Controlebezoek – Periodiek [Hfst 6.5]

Verslagnummer: 05/09082024/37275/3/1

Adres controle:
Straat + nummer:
 Blandenstraat 179, 3053 Oud-Heverlee (België)
 (Bus 1)
De fundering dateert van: Na 1 oktober 1981
Type: Controlebezoek – Periodiek [Hfst 6.5]
Bijkomende categorie:

Eendraadsschema en situatieplan

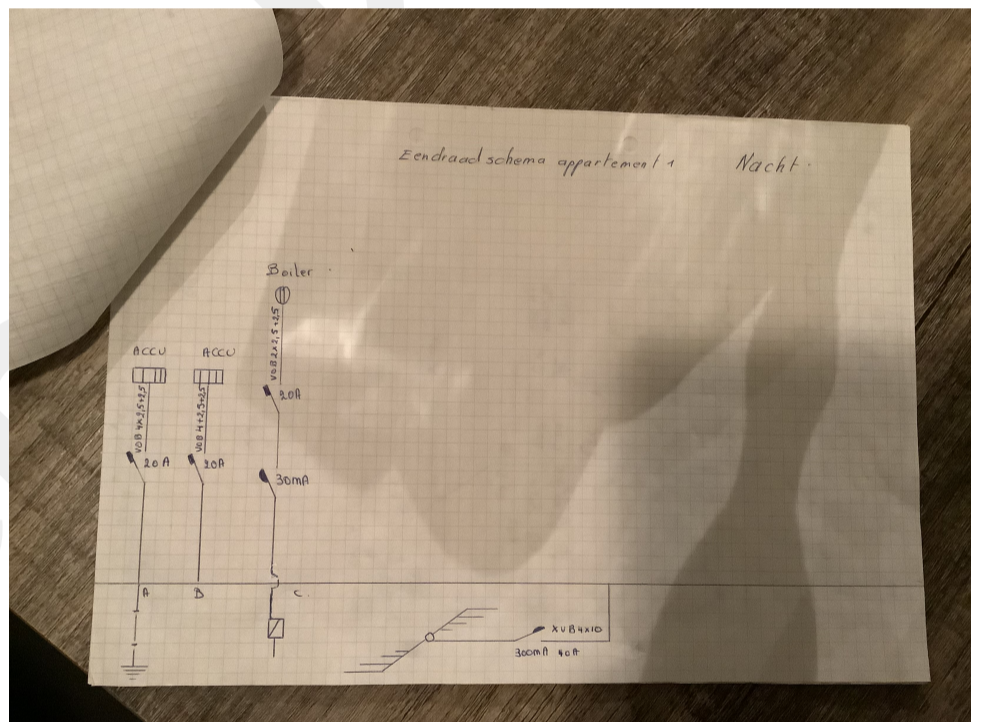
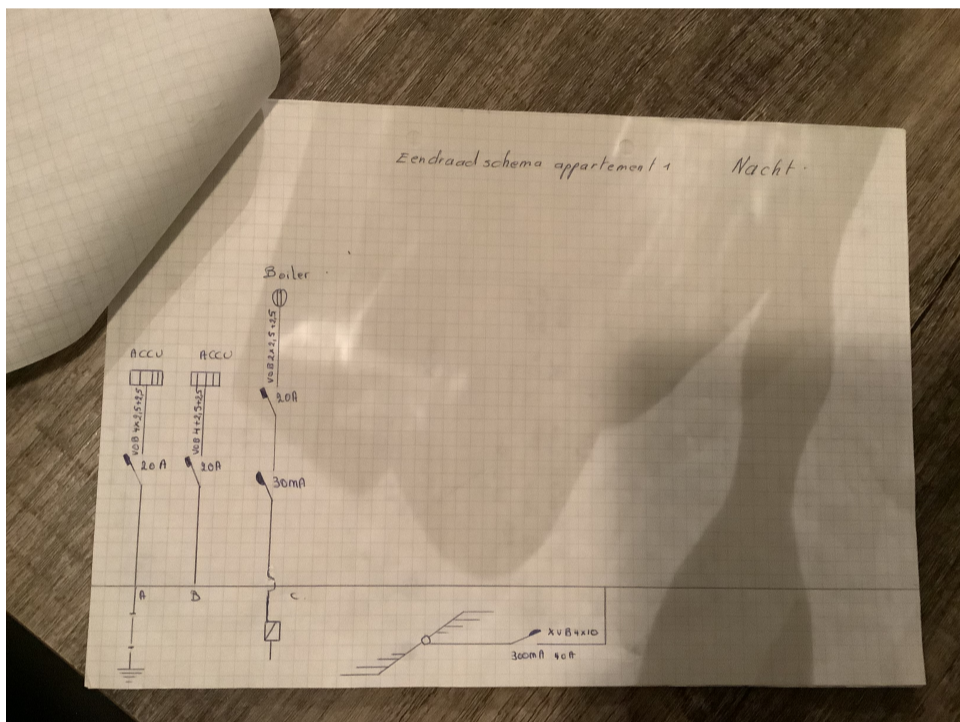
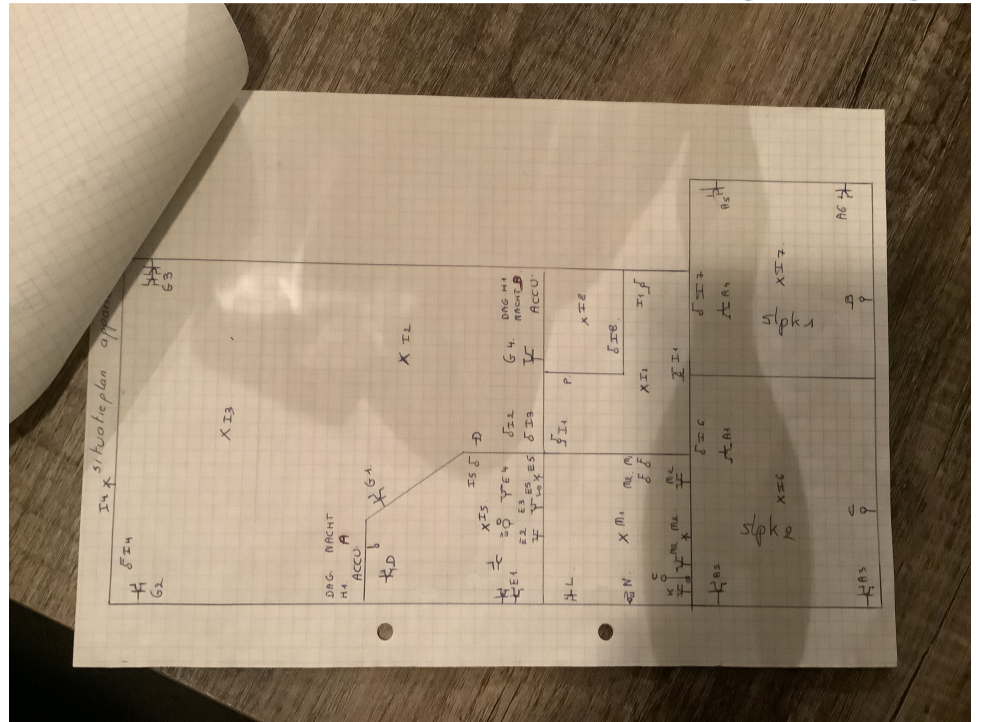
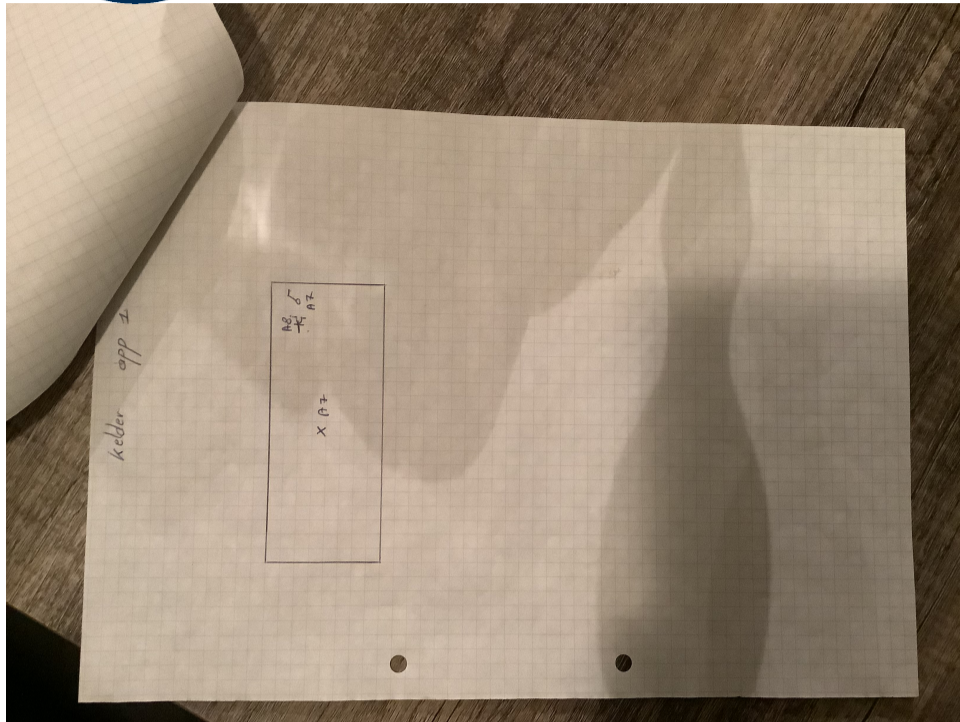
- het eendraadsschema en situatieplan komen niet overeen met de werkelijkheid. – Afd.3.1.2
- Het ééndraadsschema en situatieplan moeten de coördinaten van de uitvoerder en eigenaar bevatten. De uitvoerder moet beide plannen handtekenen en dateren. [oAfd 3.1.2.1]

- De schema's zijn niet aanwezig of niet correct. Wij kunnen niet uitsluiten dat er geen nieuwe inbreuken zullen zijn bij het voorleggen van de (nieuwe) schema's.
- De aarding kon niet worden gemeten, deze zal gecontroleerd worden tijdens de volgende inspectie.
- De aardingsweerstand moet zonder enige bijkomende bescherming lager zijn dan 30ohm.
- Buiten een vernieuwing van de elektrische installatie, zullen de afwijkingen niet meer van toepassing zijn.
- Door gevolg te geven aan de hoger vermelde inbreuken, is het mogelijk dat er bij een volgend onderzoek bijkomende inbreuken aan het licht komen.
